原子力規制委員会 委員長代理 島崎邦彦 様

大飯原発3・4号の現状評価に関する評価会合（以下「評価会合」）では、基準地震動の策定を巡り審議が行われてきました（5月10日、5月20日、6月6日）。島崎委員長代理は、これまで何度も「活断層の3連動を基本にして、基準地震動を策定し、機器等の耐震安全性評価を行う」と述べてきました。

よって、以下を強く要望します。6月10日の「評価会合」で以下の要望事項を反映した議論を求めます。

黒線が2連動の時の基準地震動。短周期ではこれを超えている波がいくつもある。
 [関電 6月6日資料1、27頁。短周期レベル1.5倍（上端4km）の場合]

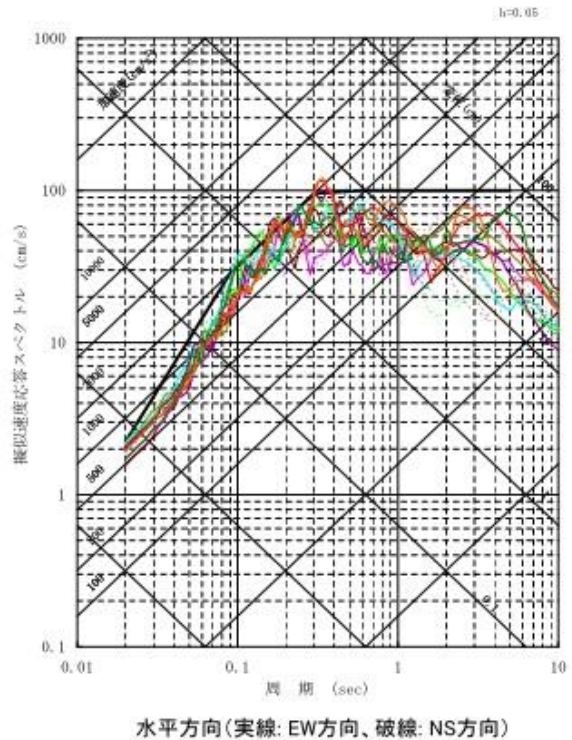
関電が6月6日「評価会合」で示した「不確かさ」のケースで、揺れの大きいものは、断層上端深さ3kmの場合に716ガル、短周期を1.5倍した場合（上端深さ4km）に749ガルとなり、2連動時の基準地震動700ガルを上回っている。さらに周期帯によっては基準地震動の応答スペクトルを超えている箇所もある。

今後、アスペリティを原発直下に置いた場合は、これら地震動はさらに大きくなり、また断層上端深さを3kmとし、「不確かさ」の組み合わせを考慮すればなおさら応答スペクトルは大きくなる。そのような中で、基準地震動の応答スペクトルは、全周期のスペクトルを包絡するような包絡線を引いて求められるべきである。基準地震動の応答スペクトルは決めたが、一部周期帯ではそれを超えることを認めることのないようにすべきだ。

現行の基準地震動 $S_s - 1$ を最初に決めたときのように、3連動の断層モデルにおける種々の破壊開始点や種々の「不確かさ」等に対応した応答スペクトルをすべて包絡し、さらに余裕をもたせた包絡線によって基準地震動を決めるべきである。つまり、どんな特別な場合の応答スペクトルも、すべての周期で基準地震動を超えることがないように、基準地震動を決定すべきである。

【要望4】基準地震動は、すべての周期で、あらゆる「不確かさ」等を考慮した場合の揺れを包絡し、さらに余裕を考慮した包絡線によって決めること
